核燃料物質使用変更許可申請書の一部補正について

核原料物質、核燃料物質及び原子炉の規制に関する法律第55条第1項の規定に基づき、令和元年11月28日付けNFD発第3175号をもって申請しましたNFDホットラボ施設、NFDウラン燃料研究棟及び低レベル廃棄物保管庫（Ⅲ）の核燃料物質使用変更許可申請書を別紙のとおり一部補正いたします。

核燃料物質使用変更許可申請書新旧対照表

NFDホットラボ施設（施行令第41条該当施設）

図11-1 施設内の常時立ち入る場所及び管理区域境界における実効線量評価位置

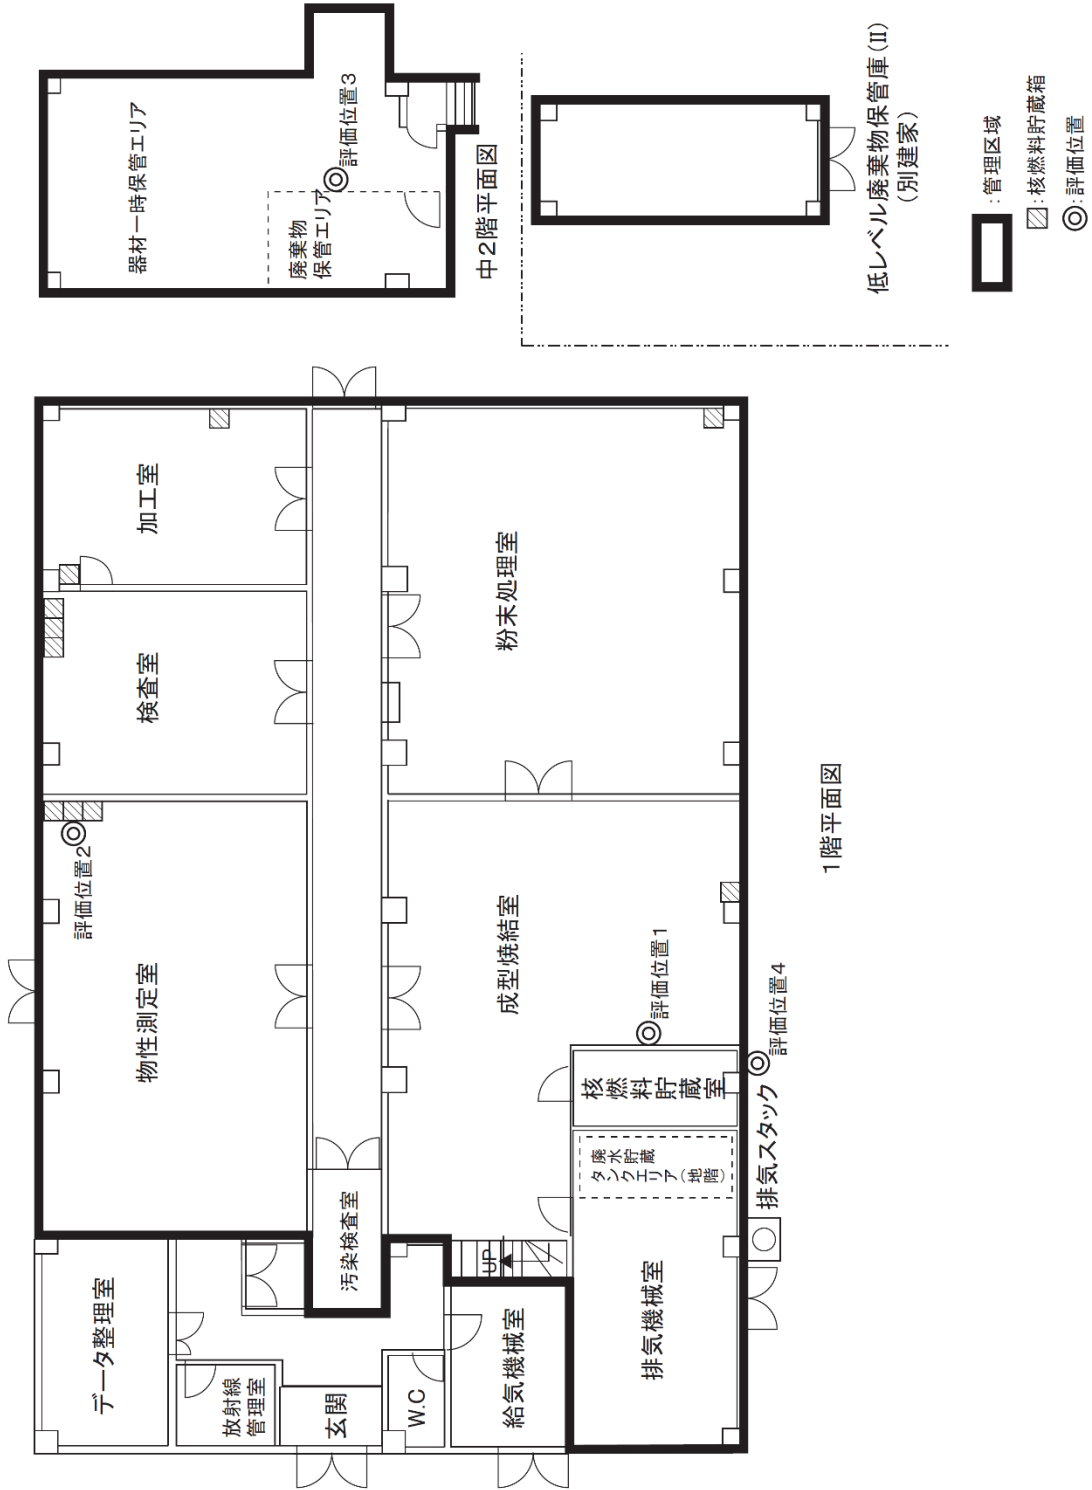
- ⑬ 図の見直し（吹き抜け表記の追加、評価位置の変更）。
- ⑭ 人員構成変更内容を反映する。
